【令和 5 年 9 月 13 日の設工認その 9 に係るヒアリングコメント】

【コメント No. 41】

溢水源の選定の考え方（水回りを全て抽出し、評価対象とした経緯）を整理して説明すること。
また、設工認その 6（セル排風機配電盤溢水防護カバーの設置）の申請書で評価対象外とした溢水源について後段の設工認において申請する旨の記載があるので、齟齬が無いことを説明すること。

図 防護対象機器の選定プロセスに係るフロー図

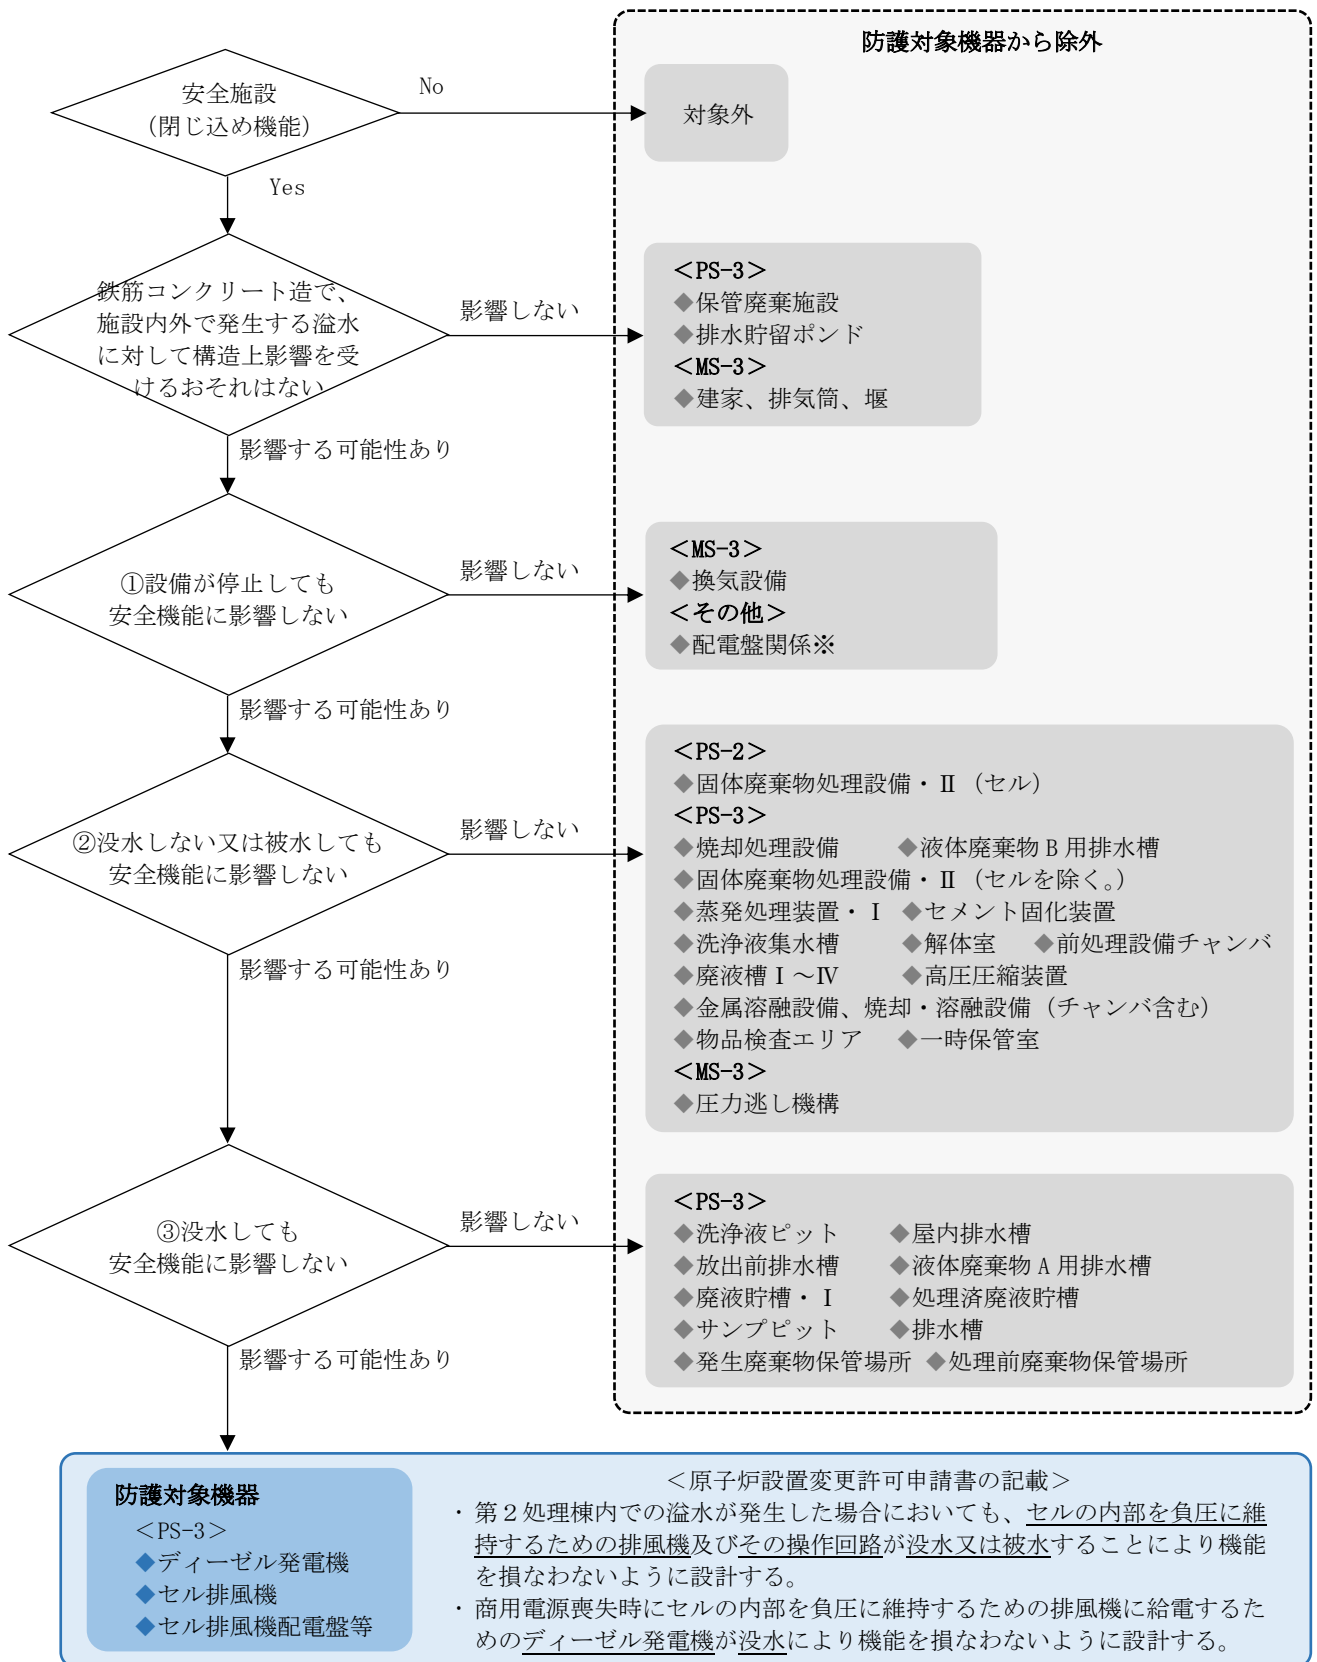
溢水影響評価について、防護対象機器の選定プロセスを許可書との関係、閉じ込め機能の確保の観点で整理して説明すること。

原子炉設置変更許可段階での防護対象機器の選定プロセスについては、許可の設計方針である「放射性物質の閉じ込め機能の維持」の観点から、溢水による安全機能への影響の可能性を確認し、防護対象機器として選定している。

- ①：設備が停止したとしても処理は自然に沈静化に向かい、閉じ込め機能を喪失するおそれはないため、溢水影響がないと判断。
- ②：構造上 (架台、高い位置に配置等)、没水しない設備、又は構造上 (堅牢な外殻等)、被水しても影響を受けない設備は、溢水により閉じ込め機能を喪失するおそれはないため、溢水影響がないと判断。
- ③：地下ピット式の貯槽や放射性廃棄物を鋼製容器等に収納している処理前及び発生廃棄物保管場所は、没水しても閉じ込め機能を喪失するおそれはないため、溢水影響がないと判断。
